# Alternative Szenarien für den Ersatz des Heizkraftwerks Wedel

**Für eine rasche Erhöhung des erneuerbaren Anteils  
im zentralen Hamburger Fernwärmenetz**

Beiträge für den Ersatz des HKW Wedel in verschiedenen Szenarien

Version 2.0, 16. Oktober 2016

**Bild 1:** „Vattenfall-Szenario“ für den Ersatz des HKW Wedel (Quelle: BUE vom 1.9.2016)

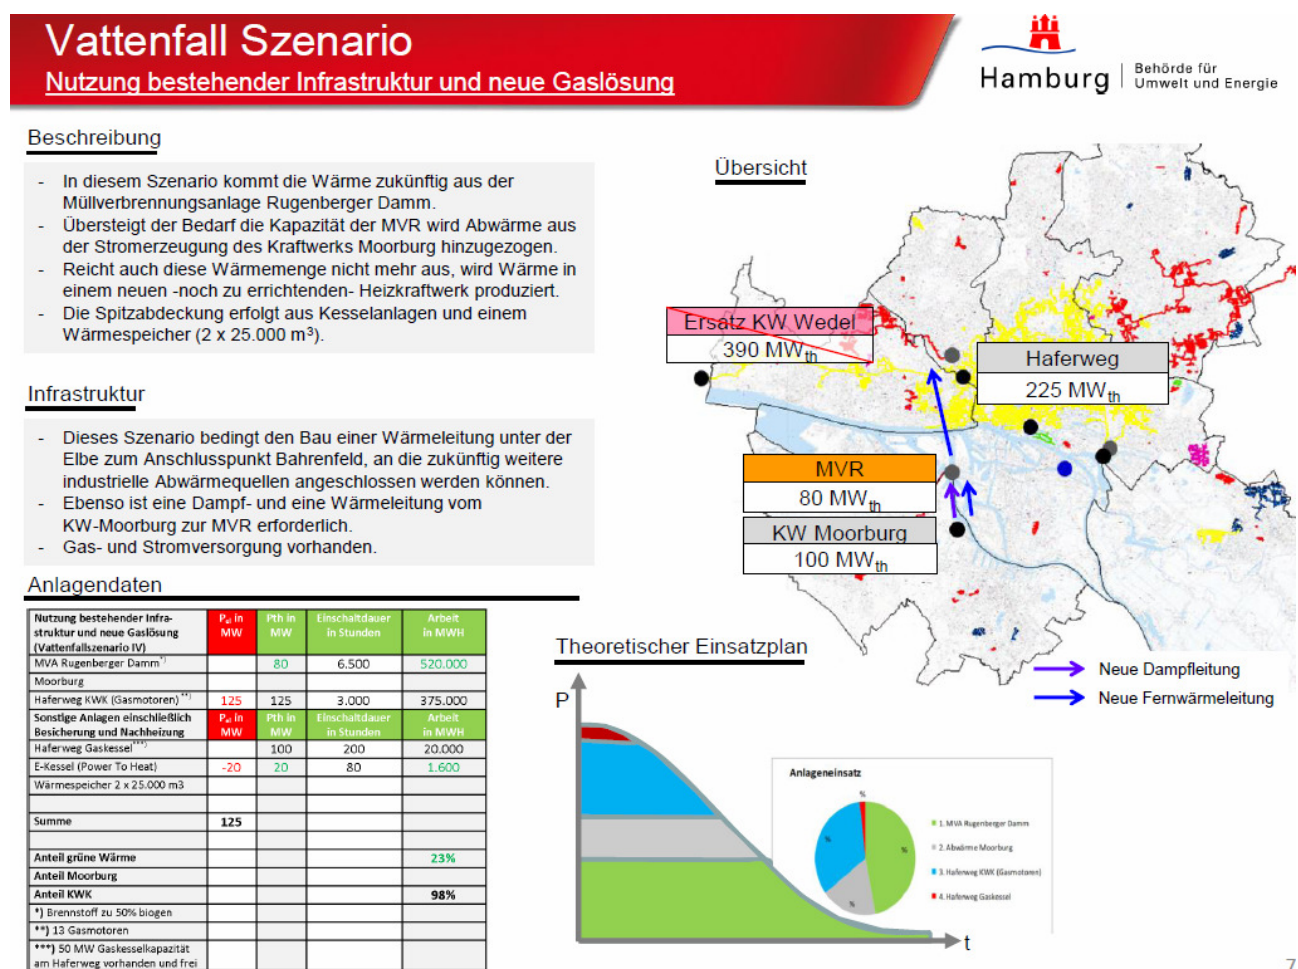
Der graue Anteil im „theoretischen Einsatzplan“ in Bild 1 mit der Bezeichnung „Abwärme Moorburg“ wurde in Bild 1 nicht beziffert. Da die jährlichen Wärmelieferungen fast aller anderen Szenarien bei etwa 1.100 GWh pro Jahr liegen, würde eine auch in Tabelle 1 nicht aufgeführte jährliche Wärmemenge von fast 200 GWh direkt durch Fernwärme aus Moorburg gedeckt werden.<sup>2</sup>

Der Anteil „grüner Wärme“ ist beim „Vattenfall-Szenario“ nicht 23 % wie in Bild 1 und in Tabelle 1 angegeben, sondern nahezu null.

**Bild 2:** „BUE-Szenario“ für den Ersatz des HKW Wedel (Quelle: BUE vom 1.9.2016) (SRH = Stadtreinigung Hamburg, HW = Hamburg Wasser, HE = Hamburg Energie, EBS = Ersatzbrennstoffe)

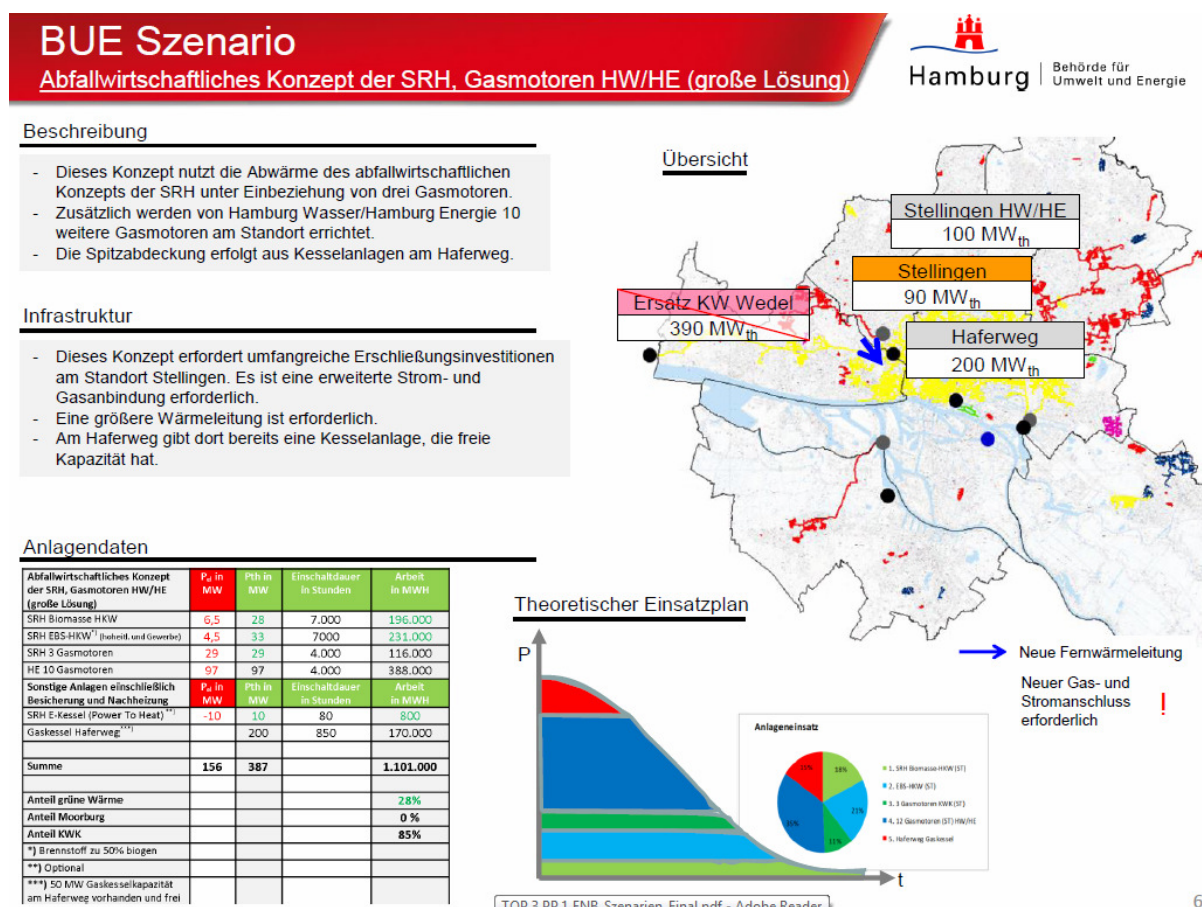
Für den vollständigen Anschluss des Energiestandorts Stellingen sind nach Bild 2 eine neue Fernwärmeleitung und ein neuer Gas- und Stromanschluss erforderlich (gemeint sind wohl Erweiterungen).<sup>9</sup>

<sup>9</sup> Weshalb dem Standort Haferweg 200 MW<sub>th</sub> und nicht nur die verfügbaren 150 MW<sub>th</sub> zugeordnet werden, ist unklar. Vielleicht weil die Verfügbarkeit von Spitzenlastkapazität im Standort Hafen nicht gezeigt werden soll.

Senator Kerstan hat sich für möglichst viel erneuerbare Wärme und möglichst wenige Gasmotoren ausgesprochen. Dieser Vorgabe entspricht das „BUE-Szenario“ mit 13 großen Gasmotoren nicht.

Gemessen an den bestehenden Möglichkeiten ist der Anteil „grüner Wärme“ beim „BUE-Szenario“ mit 28 % klein. Den 196 GWh/a erneuerbarer Wärme eines neuen Biomasse-HKW und der biogenen Hälfte der 231 GWh/a eines neuen Ersatzbrennstoff-HKW im Stellingener Moor sowie 0,8 GWh/a Power-to-heat in einem Elektro-Kessel (zusammen 312 GWh/a erneuerbare Fernwärme, entsprechend 28 %) stehen nach Tabelle 2 bei dieser Ersatzlösung 789 GWh/a fossiler Fernwärme aus Gasmotoren und Gaskesseln gegenüber.

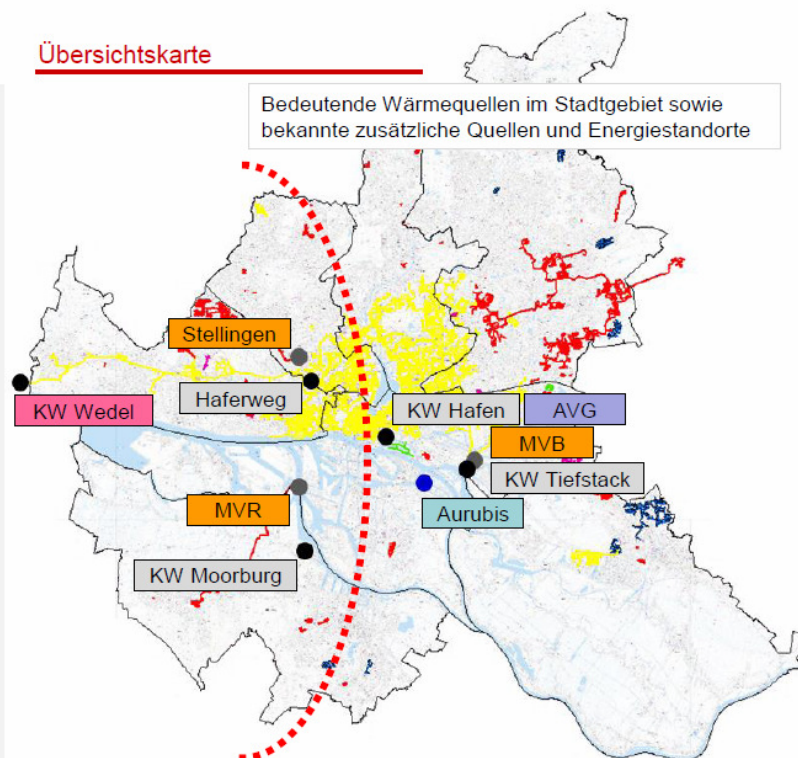
Am 1.9.2016 wurde von der BUE der Verzicht auf die Abwärme von Aurubis bereits in der „Ausgangslage“ angekündigt. Die linke Spalte von Bild 3 enthielt als Einschätzung der BUE:

„- Abwärme von Aurubis kann aus heutiger Sicht nicht ohne Weiteres einen Beitrag für die Ersatzlösung Wedel liefern.“

Trotz der Abschwächungs-Klauseln „aus heutiger Sicht“ und „nicht ohne Weiteres“ kommt die Abwärme von Aurubis in den sechs am 1.9.2016 vorgestellten „Szenarien“ nicht mehr vor, obwohl in der Bewertung des BET-Gutachtens industrielle Abwärme an erster Stelle unter den erneuerbaren Energien stand.

Als Begründung wird von der BUE auf „Netzrestriktionen“ verwiesen, die sich „unter den gegebenen Bedingungen kurzfristig nicht aufheben“ lassen würden.

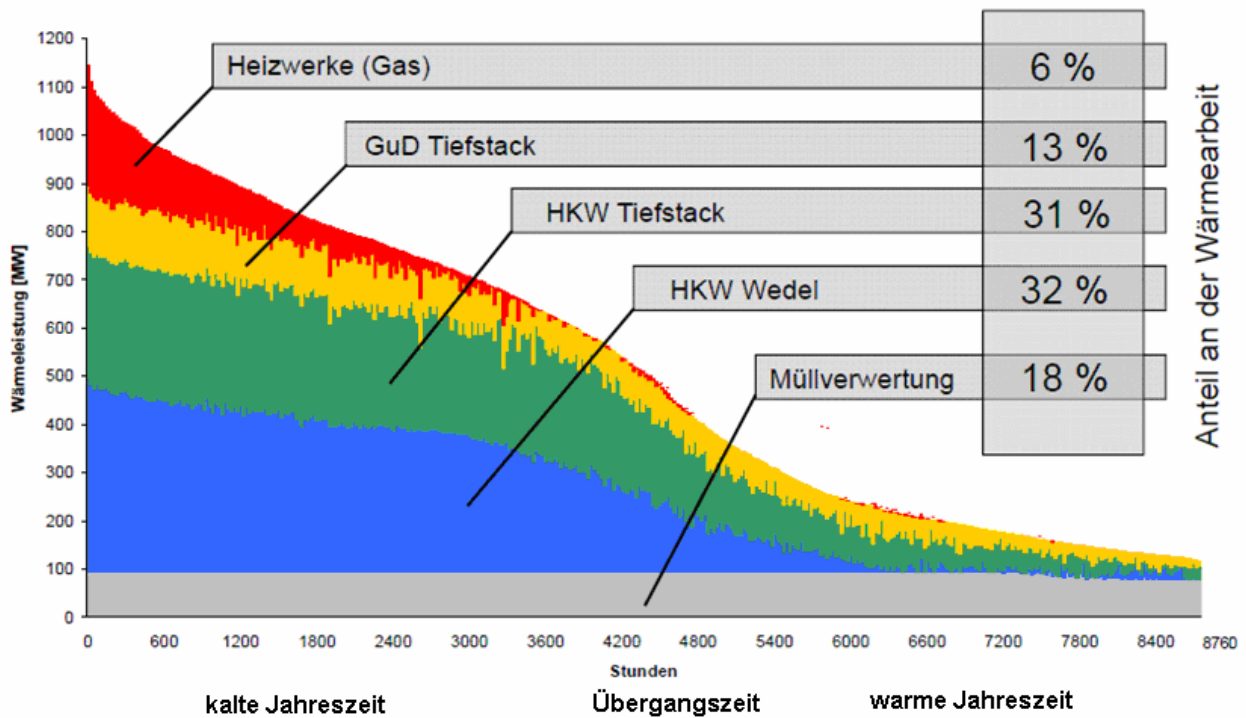
2. In der kalten Jahreszeit wird für die Spitzenlast (0 h bis 2500 h, rot in Bild 4) vor allem aus dem Heizwerk HafenCity West mit Erdgas erzeugte Wärme ins Netz eingespeist. Hierfür könnte statt reiner Erdgas-Wärme auch aufgewärmte Aurubis-Wärme eingesetzt werden.<sup>15</sup> In der Über-gangszeit (2500 h bis 6000 h, Frühling, Herbst, Vorwinter) dürften die Netzrestriktionen noch nicht so gravierend sein, dass die Aurubis-Abwärme nicht im Gesamtnetz eingesetzt werden könnte.

4. Bild 4 entspricht dem Jahr 2010 mit einem relativ kühlen Winter. Seither traten zunehmend wärmere Winter auf (was nicht so bleiben muss) (Bild 5). In solchen wärmeren Wintern ist die Wirkung von Netzrestriktionen geringer.

6. Für den Ersatz des HKW Wedel wurden am 1.9.2016 von der BUE sechs „Szenarien“ präsen-tiert, die zumeist eine jährliche Wärmeerzeugung von 1.100 GWh vorsehen. Die vom HKW Wedel erzeugte Fernwärme nach Bild 4 (blau) beträgt aber rund 1.400 GWh. Ein wesentlicher Teil der Wärme aus Wedel wurde also bisher ins mittlere Netz transportiert. Nach der von der BUE präsentierten Planung von 1.100 GWh/a aus Ersatzanlagen sollen möglicherweise in Zu-kunft 300 GWh/a von den Wärmeerzeugern im Osten geliefert werden. Diese Lieferung könnte stattdessen auch größtenteils vom Heizwerk HafenCity West aus mit Abwärme von Aurubis er-folgen.

**Bild 6:** Ersatz des HKW Wedel im „BUE-Szenario“. (Eingefügte Rechtecke als Ersatz für die dunkelblaue Wärmeleistung aus Wedel: hellgrün = Beiträge der Stadtreinigung Hamburg (SRH), gelb = 13 Gasmotoren)

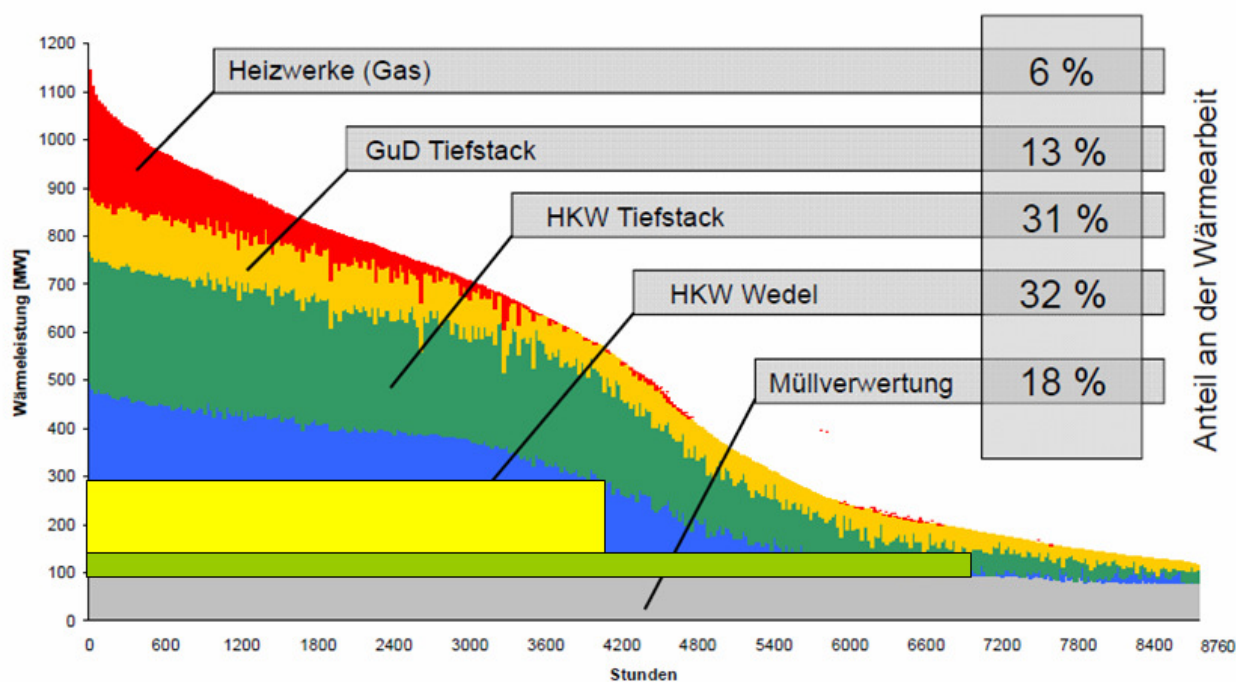
In Bild 6 sind die Beiträge des „BUE-Szenarios“ (Tabelle 2, Bild 2) schematisch als hellgrüne und gelbe Rechtecke eingezeichnet. Der Beitrag von Heizwerken wurde nicht abgebildet, da er schon in der roten Fläche ganz oben enthalten ist. Offensichtlich wird innerhalb der Heizperiode ein gewichtiger Teil der bisher vom HKW Wedel gelieferten Wärme nicht gedeckt (blaue „Wedel-Restwärme“).

Diesen Fernwärmebeitrag müssen in Wintern wie 2010 beim „BUE-Szenario“ erhöhte Lieferungen von anderen Wärmeerzeugern, hauptsächlich wohl von denen in Tiefstack, liefern. Netzrestriktionen hierfür wurden bisher von niemandem befürchtet.

Alternativ könnte zur Deckung dieser Lücke „grüne Wärme“ wie die Abwärme von Aurubis eingesetzt werden, ohne dass mehr fossile Fernwärme in Tiefstack erzeugt werden müsste (Bild 7 in Abschnitt 1.3.3).
